КОНСТРУКТИВНЫЕ НЕДОСТАТКИ РАДИОТЕЛЕФОНОВ

Вадим Бовин

Рис. 1. Доработка радиотелефонов «Panasonic»

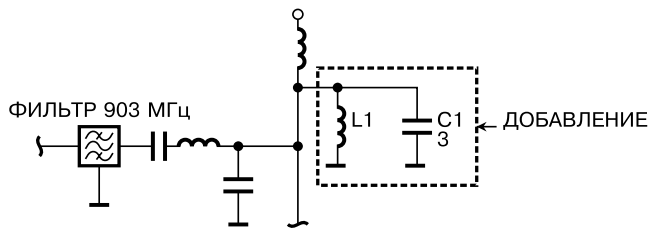
Теперь о современных моделях. Один и тот же конструктивный недостаток присутствует у радиотелефонов Panasonic KX-TC908, 909, 918, 928, 929, 938. Это самые «дальнобойные» радиотелефоны из линейки Panasonic, тем обиднее дефект: потеря дальности связи. Причиной является выход из строя фильтра на 903 МГц в высокочастотном модуле трубки. Простая замена фильтра приводит к восстановлению работоспособности на какое-то время, не устраняя причины выхода его из строя. Необходима доработка для защиты фильтра от статического электричества. Сначала мы меняли фильтр на более мощный (если удавалось достать), а потом стали ставить индуктивный шунт L1 (рис.1) в виде отрезка экранированного провода. Однако производитель отреагировал мгновенно, и мы стали пользоваться более корректной доработкой схемы: установкой не только дополнительного шунта L1, но и конденсатора C1. Благо, для них на плате есть посадочные места. Интересно, чем руководствовался производитель, «забыв» поставить эти детали?

Рис. 2. Доработка радиотелефонов «LG»

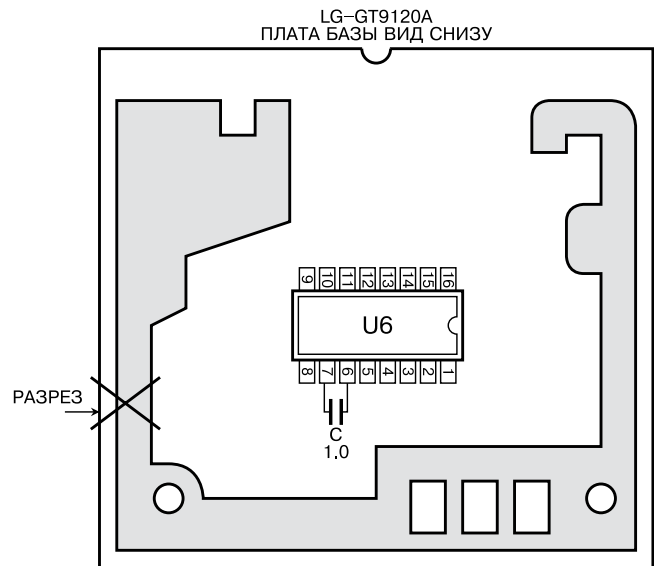
Надо теперь попинать кого-нибудь еще. Откровенная ошибка есть у фирмы LG в радиотелефоне GT-9120A. Вся первая партия этих радиотелефонов (размер партии нам неизвестен) имеет общий дефект: повышенный шум в радиоканале. Вот доработка, которую порекомендовал производитель: необходимо разрезать дорожку земли и установить конденсатор емкостью 1 мкФ (рис. 2). Однако это помогает далеко не всегда, иногда остается характерный свист. Часто он проявляется только в том случае, когда звонят на этот аппарат, т. е. проявляется уже после продажи Клиенту. Пока аппарат гарантийный, можно конечно, писать акт на замену. Устранение этого дефекта сложно и дорого. Необходимо заменить кварцы в обоих высокочастотных модулях с керамических на металлические и заземлить их корпуса. Иногда кварцы приходится подбирать, а места на плате мало.
